ZMĚNOVÝ LIST pro změny dle § 222 odst. 6 ZZVZ		
	Název stavby:	Rekonstrukce západního vstupního prostranství do areálu Kamencového jezera z ulice Přemyslova a městské pláže, ev.č. d202200327	
	Číslo Změnového listu:	ZL 47	
	Číslo SO/PS:	SO 05	
Název stavebního objektu/provozního souboru:	VSTUPNÍ OBJEKT		
Objednatel:	STATUTÁRNÍ MĚSTO CHOMUTOV	Zhotovitel:	Společnost Kamencové jezero – Přemyslova
Předmět změny:	Základy pro turnikety		
Iniciátor změny:	Zhotovitel/Objednatel		
Popis změny: (popis předmětu změny, specifikace, zda jde o změny položek, kvality, rozměrů, termínů či dodatečné/neprovedené práce a zdůvodnění pro zařazení do přílohy Změnového listu dle § 222 odst. 6 ZZVZ nebo § 100)	Zdůvodnění změny: V zadávací dokumentaci nebyly řešeny základy pro turnikety, provedení turniketů bylo řešeno pouze připevněním na betonové panely. Dodání a osazení turniketů probíhá v rámci jiné zakázky Objednatele, nicméně byla nutná koordinace s naší stavbou, kdy dodavatel turniketů vznesl požadavek na provedení betonových základů pod panely, jelikož původní způsob připevnění turniketů není dostatečný pro vybraný typ turniketů. Byly zhotoveny betonové základy pro turnikety a přivedeny ovládací ka

ZÁKLADY PRO TURNIKETY

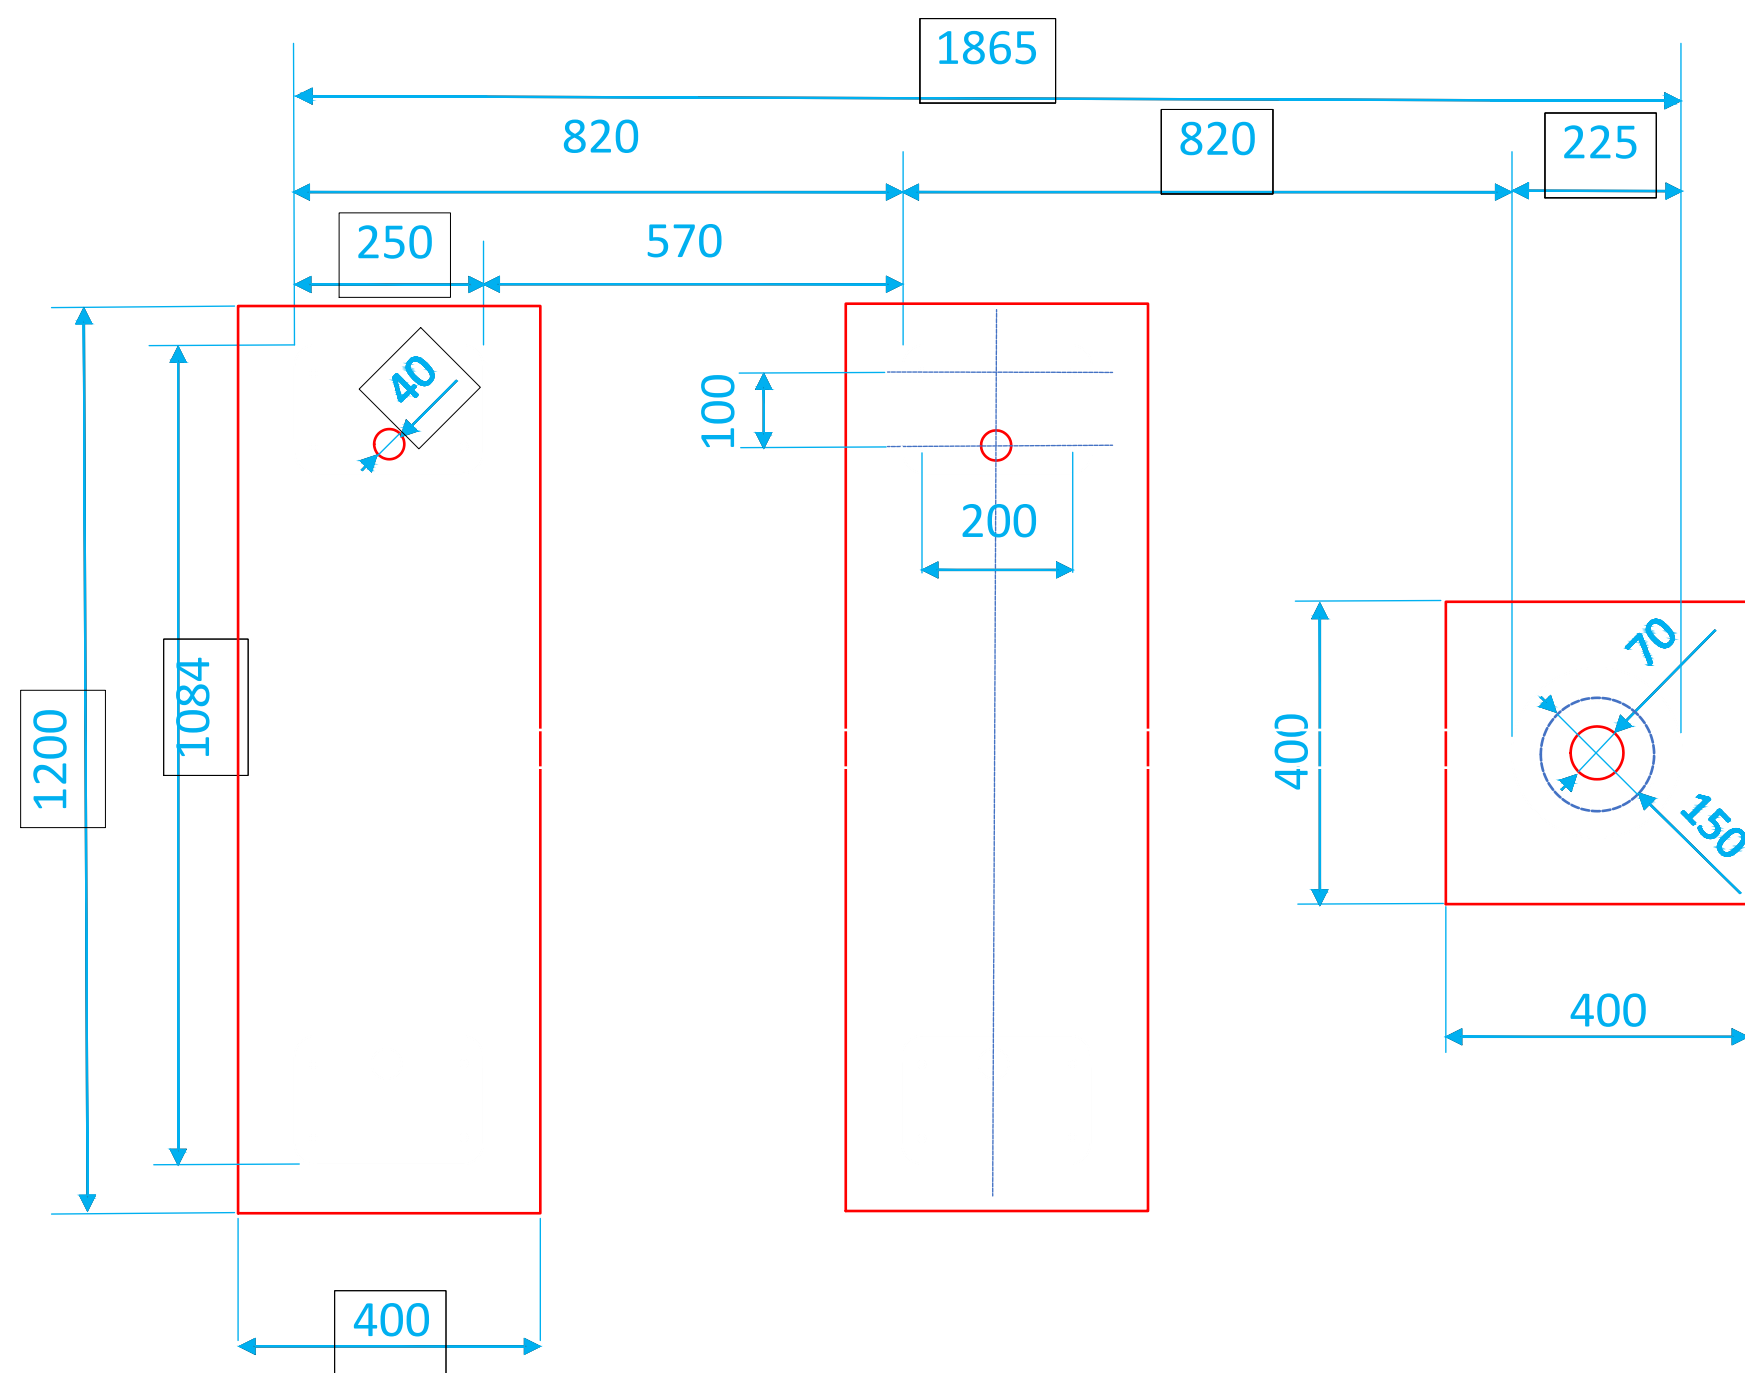
V zadávací dokumentaci nebyly řešeny základy pro turnikety. Dodání a osazení turniketů probíhá v rámci jiné zakázky Objednatele, nicméně byla nutná koordinace s naší stavbou, byly zhotoveny betonové základy pro turnikety a přivedeny ovládací kabely pro ovládání turniketů (jiný ZL).

V PD bylo řešeno osazením turniketů na betonové panely, které jsou součástí PD i VV.
Dodavatel turniketů požaduje doplnění základů.

Na základě výše uvedeného Vám tímto vydávám pokyn podle Pod-čl. 12.1 OP/ZP k provedení Variace č. 47 dle Vašeho návrhu.

AD souhlasí s provedením.
